改善箇所説明図

基準不適合発生箇所

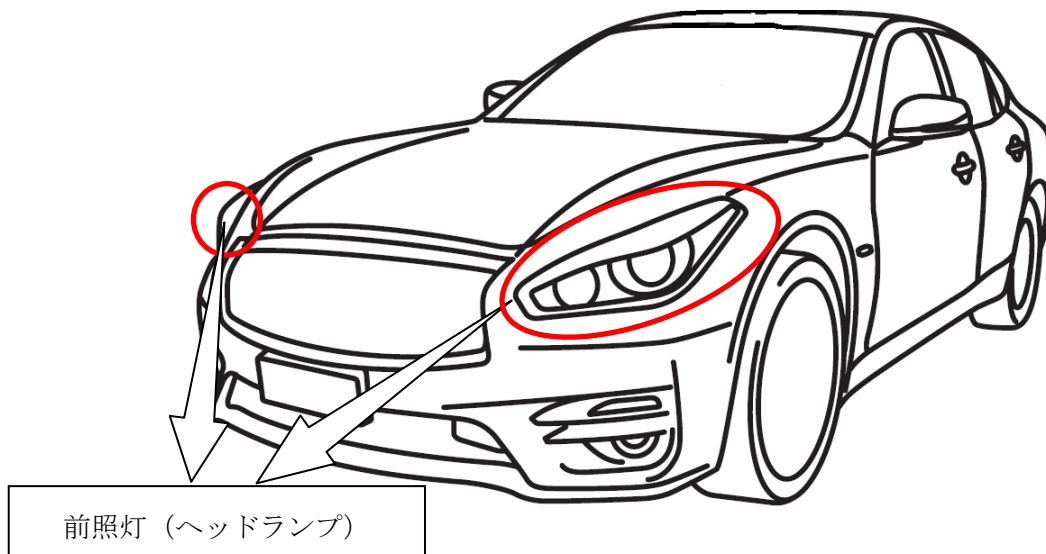
前照灯において、車両生産工場での光軸検査工程の後に、前照灯と車体（フェンダー）との隙間調整を行ったにもかかわらず、光軸の再検査を行わなかったものがある。そのため、前照灯の光軸が保安基準を満足していないおそれがある。

全車両、前照灯の光軸を点検し、調整が必要な場合は光軸調整を行う。

識別：銀色のシールをモデルナンバープレートの右横に貼り付ける。
